Beantwoording raadsvraag

Onderwerp	Onderzoek geluid Spoortunnel Binderendreef		
Datum	1 juni 2021	Nummer	RV-2118
Steller vraag	Benny Munsters	Fractie	CDA
Portefeuillehouder	Helm Verhees		
Datum afdoening	11 juni 2021

Scenario 3 - Alleen snelheidsverhoging

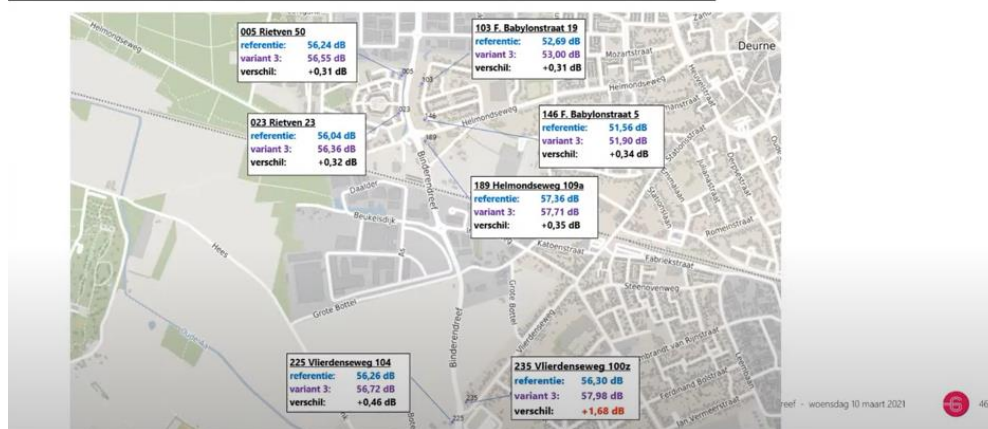
In onderstaande ontvangen informatie is uitgezet dat de cijfers die onlangs zijn gepresteerd tijdens een informatiebijeenkomst voor omwonenden **niet kloppen**.

Variante 3: Snelheidsverhoging – Geluid t.g.v. Binderendreef

(uitgaande van 17000 auto's)

Vlierdenseweg 100: nu 56,30 dB, wordt 57,98 dB, +1,68 dB

Vlierdenseweg 104: nu 56,26 dB, wordt 56,72 dB, +0,46 dB

Voorbeeld vergelijking:

Vlierdenseweg 104

Nu (2021) 56,26 dB

Toen (2018) 57,48 dB (hogere waarde bij minder auto's)

Zou worden **61,96 dB!** (2018)

Wordt nu maar (met meer auto's): 56,72 dB

1. Kloppen de gepresenteerde cijfers tijdens de informatiebijeenkomst van 10 maart 2021?

Het aangehaalde onderzoek van 3 april 2018 betreft een verkennend onderzoek waarbij inzicht gegeven is in de te verwachten effecten van de snelheidsverhoging, ten aanzien van verkeer, geluid en luchtkwaliteit. Hierin is onder meer onderzocht welke wegvakken wel of niet aanpassing behoeven. Ten aanzien van geluid is ook aangegeven dat het onderzoek een onderzoek op hoofdlijnen betreft en dat bij aanpassingen aan de weg een gedetailleerd reconstructieonderzoek uitgevoerd dient te worden. Op basis van het eerste onderzoek zijn de plannen vervolgens verder uitgewerkt. In oktober 2018 is het benodigde reconstructieonderzoek in de zin van de Wet geluidhinder uitgevoerd ("Akoestisch onderzoek snelheidsverhoging randwegen Deurne" met kenmerk 002314.20180803.R2.01 d.d. 3 oktober 2018). Uit het onderzoek blijkt dat er als gevolg van de snelheidsverhoging een knelpunt zou ontstaan ten aanzien van de geluidsbelasting rond de aansluitingen van de Vlierdenseweg op de Binderendreef-Vlierdensedreef (rotonde ter hoogte van Willibrordhaeghe). Daarom is vervolgens besloten de snelheidsverhoging ter hoogte van die aansluitingen niet door te voeren.

De in maart 2021 beschouwde situaties wijken om een aantal redenen af van het in april 2018 uitgevoerde indicatieve onderzoek op hoofdlijnen. Dit komt door:

- nieuwe inzichten ten aanzien van verkeersgegevens (2018: verkeersmodel SRE; 2021: verkeersmodel BBMA);
- het wel of niet verhogen van de maximumsnelheid ter hoogte van de aansluitingen Vlierdenseweg. Besloten is de snelheidsverhoging ter hoogte van de aansluitingen van de Vlierdenseweg op de Binderendreef-Vlierdensedreef (rotonde ter hoogte van Willibrordhaeghe) niet door te voeren;

- het vergelijken van verschillende situaties:
 - in het onderzoek 2018 was de aanleg van de ongelijkvloerse spoorkruising een vast uitgangspunt. In 2021 zijn de verschillende plannen afzonderlijk én gezamenlijk beschouwd. Het aangehaalde 'scenario 3' betreft de situatie met snelheidsverhoging, zonder tunnel;

- bij een reconstructieonderzoek wordt de relatie gelegd met de huidige situatie terwijl in de aangehaalde vergelijking uit 2021 de situatie ten opzichte van de toekomstige referentiesituatie inzichtelijk gemaakt is.

Kortom: de aangehaalde geluidsbelastingen zijn niet goed met elkaar te vergelijken, omdat uitgegaan is van verschillende uitgangspunten, referentiesituaties en plan-situaties.
